*Ministero dell' Ambiente e della Sicurezza Energetica*

**Parere n. 570 del 10 maggio 2024**

<b>Progetto:</b>	<p><i>Variante ex Art. 169 Dlgs n. 163/2006</i></p> <p><b><i>ITINERARIO NAPOLI – BARI RADDOPPIO TRATTA APICE – ORSARA I LOTTO FUNZIONALE APICE – HIRPINIA</i></b></p> <p><b>ID_VIP11154</b></p>
<b>Proponente:</b>	<p><i>Società Rete Ferroviaria Italiana S.p.A.</i></p>

### **Variante: VI18**

Figura – Planimetria di PEV

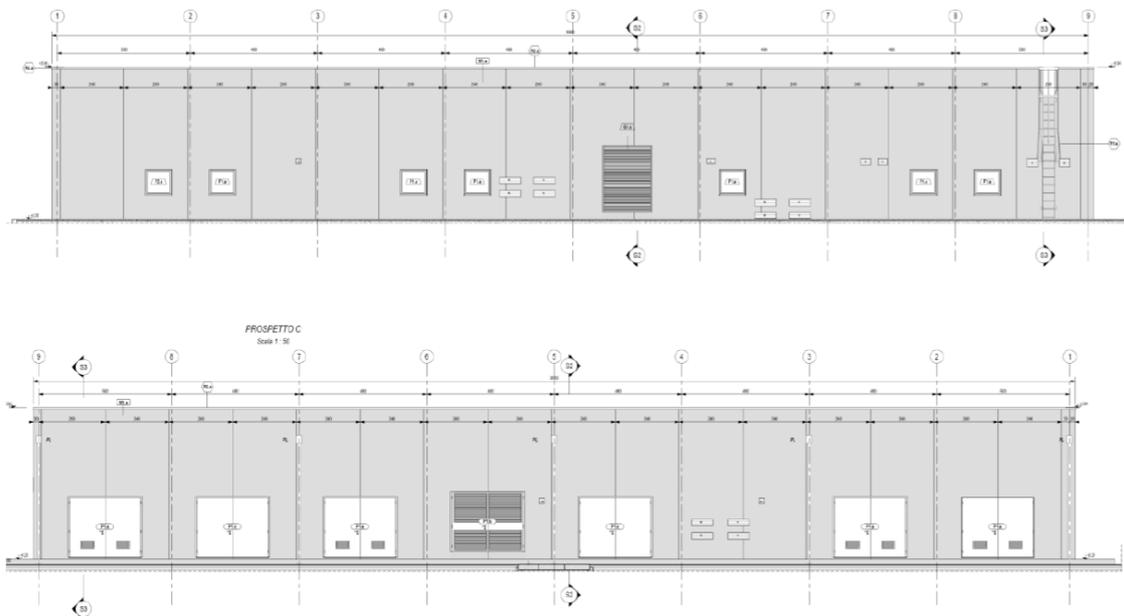
Attualmente, nel progetto multidisciplinare, è prevista la realizzazione di un nuovo fabbricato al posto di un fabbricato fatiscente. Il nuovo fabbricato non è sufficiente ad ospitare tutte le apparecchiature presenti nel futuro ACC. Pertanto, la variante prevede di utilizzare un fabbricato tecnologico, in particolare quello utilizzato per il GDA 1 di Bivio Maddaloni, oltre ad un nuovo fabbricato di consegna della media tensione, quest'ultimo posizionato lato Benevento rispetto al Fabbricato Viaggiatori.

Le modifiche interessano il Fabbricato Tecnologico (FA09A) e il piazzale RI63 che devono essere dimensionati coerentemente alle necessità della linea.

Figura - Demolizioni

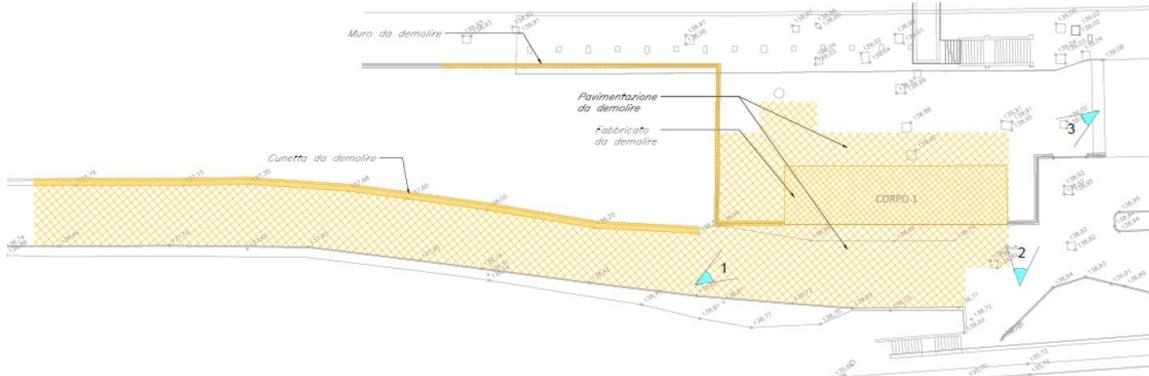
- demolizione dell'ex fabbricato viaggiatori ormai in disuso, dei muri e della viabilità d'accesso al piazzale interferente con le nuove opere;
- realizzazione del nuovo piazzale RI63 di dimensioni tali da ospitare il nuovo Fabbricato Tecnologico (FA09A) ed il nuovo Fabbricato Consegna (FA09B) con relativa viabilità d'accesso;
- realizzazione nuovo Fabbricato Tecnologico (FA09A), nuovo Fabbricato Consegna (FA09B) e relativa viabilità d'accesso.
- Realizzazione della nuova viabilità di accesso.
